Stellungnahme 1: Ein Bürger	
Schreiben vom 14.07.2025	Bewertung der Stellungnahme

Stellungnahme 2: Ein Bürger

Schreiben vom 14.07.2025

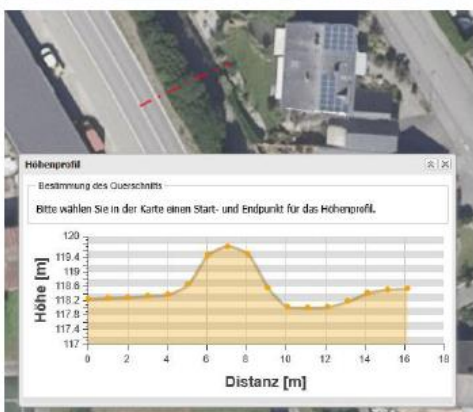
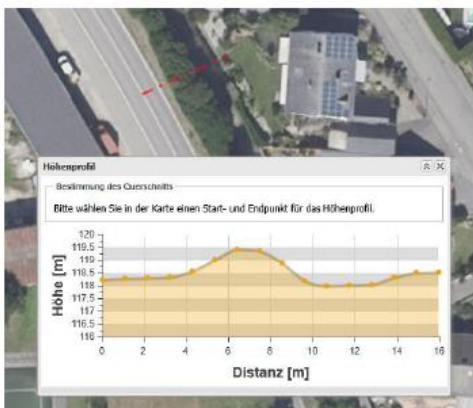
<p>2. Höhe des Lärmschutzwalls an der Straße nach Zeiskam. Vier Höhenmessungen des Walls mit Hilfe der Sturzflugfahrenkarte von Rheinland-Pfalz ergaben einen Mittelwert von 1,35 m (siehe Anhang). Da man für</p>	<p>Der Ortsgemeinde ist bewusst, dass der vorhandene Wall entlang der Straße nach Zeiskam aufgrund seiner geringen Höhe allenfalls eine geringe Lärmschutzwirkung aufweist. Die betreffende Fläche ist</p>

die Lärmberechnung davon ausgeht, dass die Schallquellen (Motoren der Autos) auf einer Höhe von 1 m über Straßenniveau liegen, liegt die Höhe des Lärmschutzwalls nur 0,35 m über den Schallquellen. Die Effektivität des Walls ist entsprechend gering.

Eine Erhöhung des Walls oder eine Ergänzung durch eine Lärmschutzwand sind im Rahmen des Bebauungsplans jedoch nicht beabsichtigt, zumal die Kosten hierfür entsprechend den Bestimmungen des BauGB zum größten Teil auf die Anlieger umgelegt werden müssten.

In der Begründung zum Bebauungsplan kann die Höhenangabe auf etwa 1,20 bis 1,50 m geändert werden. Zugleich kann ergänzt werden, dass die Wirksamkeit dieses Walls angesichts seiner geringen Höhe gering ist.

Höhenmessung des Lärmschutzwalls an der Straße nach Zeiskam.

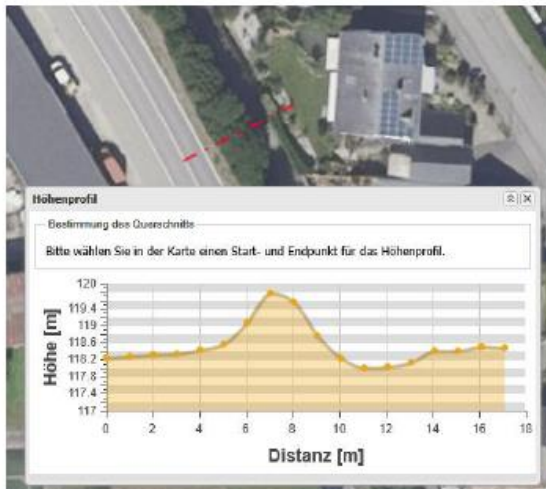
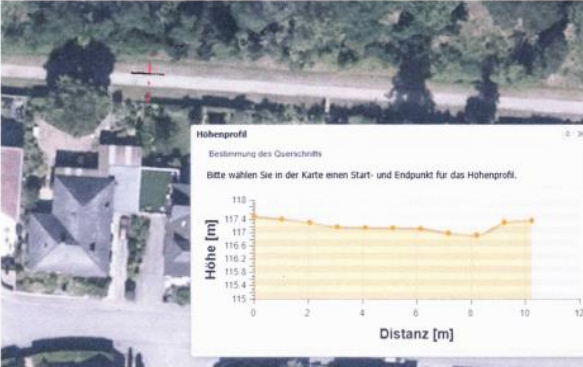
Bitte korrigieren Sie die Aussagen von Piske.

daher im Bebauungsplanentwurf auch nur als Verkehrsgrünfläche und nicht als Fläche für Lärmschutzmaßnahmen festgesetzt.
